**INFORME N° 830-2020-SENACE-PE/DEAR**

- ASUNTO :** Evaluación del "*Cuarto Informe Técnico Sustentatorio del proyecto Magistral*", presentado por Nexa Resources S.A.A.
- REFERENCIA :** M-ITS-00167-2020 (02.11.2020)

**ANEXO N° 01**  
**Matriz de Subsanación de Observaciones**  
**“Cuarto Informe Técnico Sustentatorio del proyecto Magistral”**

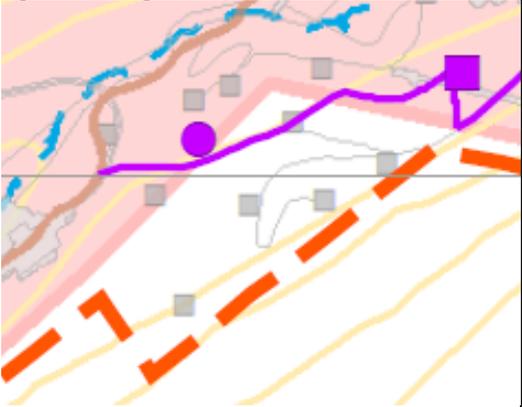
N°	Sustento	Observación	Levantamiento de observaciones	Absuelta Sí/No
<b>Capítulo 2: Representante legal</b>				
01	En el ítem 2 Representante legal, el Titular adjunta como anexos la vigencia de poder del Señor Jonathan Farfán Quispe como apoderado de la empresa NEXA Resources Cajamarquilla S.A. cuando el titular que presenta el Cuarto ITS Magistral es NEXA Resources S.A.A.	Se requiere que el Titular declare y adjunte vigencia de poder emitida por SUNARP del representante legal de NEXA Resources S.A.A, la misma que no deberá tener más de 30 días de emitida. Asimismo, adjunte copia de DNI del representante legal.	El Titular acompañó vigencia de poder emitida por SUNARP en el mes de noviembre donde faculta al Señor Jonathan Farfán Quispe como apoderado legal de NEXA Resources. Asimismo, adjunta copia legible del DNI del representante	Sí
<b>Capítulo 5: Marco legal</b>				
02	En el ítem 5.1 Marco legal, cuadro 5.1.2 respecto al detalle de componentes propuestos “(...) implementación de PTAP y PTAR el Titular indica como sustento el artículo C.1.16 respecto a la implementación de la PTAR, sin embargo, no indica en que supuesto de aplicación del mencionado artículo sustenta su propuesta (reubicación y/o modificación no mayor o igual al 20% de su extensión y/o capacidad de tratamiento aprobada en promedio.) Asimismo, respecto a la PTAP el titular minero no indica el sustento legal del componente propuesto, además no indica como su implementación se encuentra dentro de los supuestos del ITS.	Se requiere que el Titular indique respecto a la PTAR en que supuesto del Artículo C.1 16 se encuentra el componente propuesto. Asimismo, indicar cual es el supuesto normativo aplicable a la PTAP y la licencia de uso de agua que permitirá la implementación de la misma y si está ha sido evaluada en el EIA-d Magistral.	El Titular cambió el supuesto de aplicación respecto a los componentes mineros PTAP y PTAR del Artículo C.1.16 a C.1.12 de la Resolución Ministerial N° 120-2014-MEM/DM. Asimismo, establece que la licencia de uso de agua para la PTAP se gestionará de manera posterior y provendrá de la laguna Esperanza, fuente de agua que fue evaluada en el EIA-d Magistral.	Sí

<b>Capítulo 6: Antecedentes</b>				
03	En el ítem 6.4 Evaluaciones Arqueológicas, el Titular señala que el EIA-d Magistral cuenta con cinco (05) Certificados de Inexistencia de Restos Arqueológicos (CIRA) que cubren el área efectiva de proyecto, que son los siguientes: CIRA N° 2010-102/MC, CIRA N° 2011-00147/MC, CIRA N° 2011-184/MC, CIRA N°	Se requiere que el Titular: a) Adjunte la figura 8.1.4 donde presenta los cambios y componentes propuestos en el Cuarto ITS Magistral superpuesto a las áreas con CIRA, o en su defecto, aclare y corrija la denominación de la figura.	El Titular: a) Corrige la denominación de la figura 8.1.4 a figura “8.1.1 Arqueología”. b) Presenta en la figura “8.1.1 Arqueología” los polígonos de los siguientes CIRA N° 2011-147, N° 313-2014 y N° 38-2019. Asimismo, grafica os sitios arqueológicos existentes	Sí

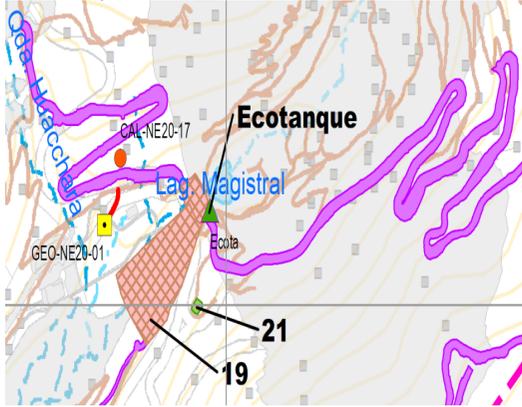
18	<p>En el ítem 9.7.4 Caminos de Acarreo, el tramo A del componente intersecta un afluente de la quebrada MA-Q-2 (quebrada evaluada y categorizada como afectada en el EIA-d Magistral); sin embargo, no se evidencia que el afluente de dicha quebrada haya sido evaluado en el EIA-d Magistral.</p>	<p>Se requiere que el Titular precise si la quebrada sin nombre, afluente de la quebrada MA-Q-2, que viene siendo intersectada por el componente en su Tramo A, forma parte de la evaluación realizada en el EIA-d Magistral y determinada como afectada.</p>	<p>El Titular indica en el ítem 9.7.4 Caminos de acarreo, que dicho componente en su configuración inicial ya aprobada, afectaba ese afluente de la quebrada señalada como parte de su diseño, por lo que su afectación ya ha sido evaluada en el EIA-d Magistral.</p>	Sí
19	<p>En el Ítem 9.7.4.2 el Titular menciona que “El acceso incluye obras de concreto, bermas, canaletas, alcantarillas y obras de manejo de aguas. Los planos a nivel de factibilidad de este componente propuesto se presentan en el Anexo 9.2.”; sin embargo, no se muestra la dirección del flujo de las aguas superficiales y hacia donde se derivarán, sobre todo en épocas de avenidas.</p>	<p>Se requiere que el Titular complemente la dirección del flujo de las aguas de escorrentías superficiales y su derivación a cuerpos naturales.</p>	<p>El Titular menciona que los planos a nivel de factibilidad del componente propuesto (Accesos de acarreo) se presentan en el Anexo 9.3. Además, en la Figura 9.7.1 se presentan los accesos propuestos junto con accesos aprobados, existentes y la red vial del MTC. Dentro de los accesos de acarreo se considera también la construcción del acceso operacional</p>	Sí

N°	Sustento	Observación	Levantamiento de observaciones	Absuelta Si/No
			hacia el Botadero Valle, que está cercano a la zona de la presa de relaves. En la Imagen 9.7.21 se muestra el recorrido de este acceso, mientras que en las Imagen 9.7.22, Imagen 9.7.23 e Imagen 9.7.24 se muestran las secciones típicas de los accesos de acarreo propuestos.	
20	<p>En ítem 9.7.4.2 el Titular menciona que “...si bien se observa que algún tramo se ubica a menos de 50 m de cuerpos de agua y/o bofedales, se debe tomar en cuenta que el EIA consideró la pérdida de determinados cuerpos de agua y bofedales producto del emplazamiento de las instalaciones aprobadas...”; sin embargo en la Figura 9.8.1 “Componentes Propuestos del Proyecto Magistral”; no se visualiza que las plataformas multiusos y caminos de acarreo propuesto (Tramo A), se encuentren ubicadas sobre huellas aprobadas.</p> 	Se requiere que el Titular revise y replantea la ubicación de los objetivos plataforma multiusos y camino de acarreo (Tramo A), las mismas que no se encuentran sobre huella aprobada y por ende no corresponde indicar que la quebrada esta pérdida; debe acatar el literal B de la Resolución Ministerial N°120-2014-MEM donde indica “No ubicarse sobre ni impactar cuerpos de agua...”	El Titular presenta en el Cuadro 9.7.9 las distancias de las plataformas al cuerpo de agua y bofedal más cercano y describe el análisis referente a la ubicación del objetivo propuesto. Tal como se ve en la Figura 9.7.8, la plataforma multiusos (área pequeña) se encuentra sobre una quebrada; no obstante, dicho cuerpo de agua se verá perdido por las instalaciones del EIA-d Magistral, puesto que su fuente de agua será desaguada para la implementación del Tajo Magistral (Figura 10.2.2; Sección 10.2.1.5), y así fue considerada en la evaluación de impactos de dicho IGA. Con respecto a la plataforma multiusos (área grande), esta no se ubica sobre ningún cuerpo de agua, pero presenta una distancia mínima de 4,2 m a la quebrada, la misma que será perdida por las instalaciones del EIA-d Magistral. Con respecto a bofedales, ninguna área (chica o grande) se superpone sobre ese tipo de vegetación, ubicándose el área grande a más de 20 m de distancia de un bofedal que se verá perdido por el EIA-d Magistral (Figura 10.2.1; Sección 10.2.1.4) y el área chica a más de 90 m. Asimismo, menciona que la plataforma multiusos (área chica) se ubica a más de 1,7 km de un cuerpo de agua que no se verá afectado por el EIA-d Magistral y a más de 1 km de un bofedal que no se verá afectado por el EIA-d Magistral. En la misma línea, la plataforma multiusos (área grande) se encuentra a una	Si

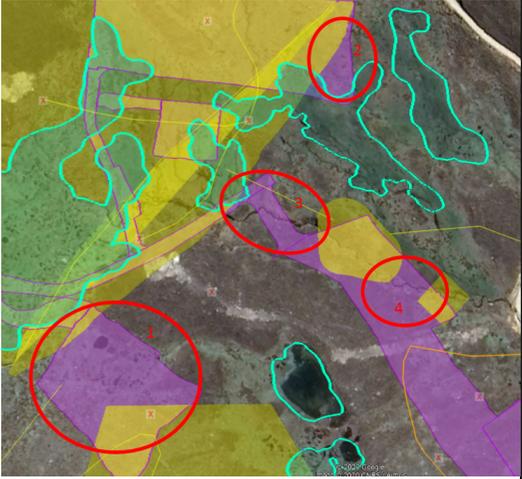
40	En el ítem 10.2.1.4 Impactos sobre ecosistemas frágiles, Figura 10.2.1 Bofedales perdidos por componentes/actividades aprobadas del EIA", el Titular presenta el traslape de los componentes propuestos en el Cuarto ITS Magistral con los	Se requiere que el Titular reevalúe la ubicación de los componentes indicados en el sustento de la presente observación, a fin de no contravenir lo indicado en la Resolución Ministerial N° 120-2014-MEM/DM y el Decreto Supremo N° 005-	El Titular ha presentado una nueva configuración de algunos componentes propuestos en el Cuarto ITS Magistral, en base a imágenes de alta resolución (Google Earth 2019), así como imágenes satelitales de resolución media	Sí

N°	Sustento	Observación	Levantamiento de observaciones	Absuelta Sí/No
	<p>parches de bofedales considerados como perdidos por el EIA-d Magistral; sin embargo, según Google Earth (2019), cinco (05) componentes propuestos en el Cuarto ITS Magistral (área de contratista 1, grifo de combustible, accesos adicionales, área de contratista 2 y plataforma multiusos) se ubicarían sobre bofedales que no han sido considerados en el EIA-d Magistral, es decir, bofedales que no han previsto perderse.</p> <p>Cabe indicar que, según el inciso B. de la Resolución Ministerial N° 120-2014-MEM/DM y el Art. 132 del Decreto Supremo N° 005-2020-EM, los componentes de un ITS no deben ubicarse sobre ni impactar cuerpos de agua, bofedales, entre otros ecosistemas. (Las imágenes referenciales se encuentran líneas abajo).</p>  <p>IMAGEN 1 a) AREA DE CONTRATISTA 1,</p>	<p>2020-EM, respecto al posible impacto sobre los bofedales y cuerpos de agua.</p> <p>De lo contrario, justificar técnicamente la no afectación de bofedales y cuerpos de agua por el emplazamiento de los componentes mencionados.</p>	<p>(Sentinel 2) que permitieron generar un análisis NDVI (Índice de vegetación de diferencia normalizada) e imágenes con resalte de humedad, a fin de evitar afectar áreas de vegetación húmeda (vegetación que posiblemente sea bofedal u otro tipo de vegetación húmeda).</p> <p>Las nuevas configuraciones corresponden a los componentes:</p> <ul style="list-style-type: none"> <li>- Grifo de combustibles (Gráficos 10.2.1, 10.2.2 y 10.2.3)</li> <li>- Área de contratista 1 y 2 (Gráficos 10.2.1, 10.2.2 y 10.2.3)</li> <li>- Plataforma multiusos (Gráficos 10.2.4, 10.2.5 y 10.2.6).</li> </ul> <p>Respecto al componente “plataforma multiusos”, adicionalmente el Titular ha presentado fotografías actuales (ver Anexo 10.1) las cuales evidencian la ausencia de bofedales y/o vegetación hidromórfica en dicha área.</p> <p>Asimismo, cabe indicar que el componente “accesos adicionales” ha sido retirado de la propuesta del Cuarto ITS Magistral, según lo que se observa en los Gráficos 10.2.1, 10.2.2 y 10.2.3.</p> <p>Por lo tanto, los componentes “área de contratista”, “grifo de combustible” y “plataforma multiuso” no contravienen lo indicado en la Resolución Ministerial N° 120-2014-MEM/DM y el Decreto Supremo N° 005-2020-EM, respecto al posible impacto sobre los bofedales y cuerpos de agua.</p>

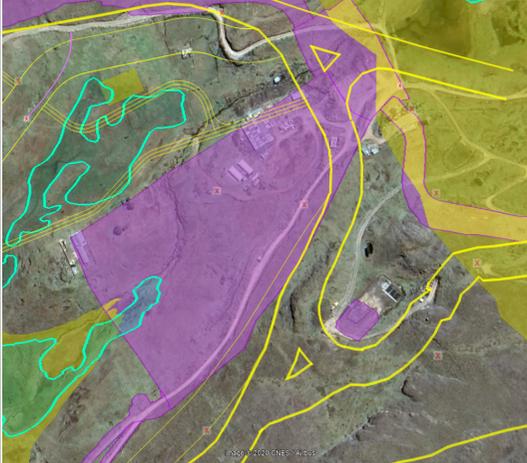
N°	Sustento	Observación	Levantamiento de observaciones	Absuelta Sí/No
	<p>b) GRIFO DE COMBUSTIBLE, c) ACCESOS ADICIONALES, d) AREA DE CONSTRATISTA 2</p>  <p>IMAGEN 2 - PLATAFORMA MULTIUSOS (resaltado en morado) Nota: Bofedales contemplados como perdidos por el EIA-d Magistral: resaltado en turquesa; componentes propuestos por el Cuarto ITS Magistral: resaltado en morado; componentes aprobados en el EIA-d Magistral: resaltado en amarillo.</p>			
41	<p>En el ítem 10.2.3 Matriz de Evaluación de impactos, el Titular presenta el resumen de las matrices de evaluación de impactos para cada una de las etapa del proyecto, con los resultados de la evaluación de los impactos ambientales, de la revisión de las citadas matrices se observa que el resultado de los valores de significancia están subvaloradas, por decir; para la etapa de construcción, para el componente <i>suministro de combustible</i>, se puede observar que parte del área propuesta se ubica sobre terrenos</p>	<p>Se requiere que el Titular revalúe los valores asignados a los atributos, a fin de determinar el nivel de significancia de los componentes propuestos, teniendo en cuenta las actividades identificadas que son causante de los potenciales impactos ambientales, se deberá actualizar las respectivas matrices presentadas, así como actualizar el ítem 10.2.4 Evaluación de impactos.</p>	<p>El Titular señala que los potenciales impactos a la vegetación hidromórfica debido a los componentes propuestos en el Cuarto ITS Magistral, no son adicionales a lo ya contemplado en el IGA base (EIA-d Magistral); basándose en el análisis de imágenes de satélite, de los cuales los componentes proyectados (suministro de combustible) se ubica en áreas en donde se no se visualiza vegetación húmeda. Asimismo, precisan que los componentes propuestos que se encuentran</p>	Sí
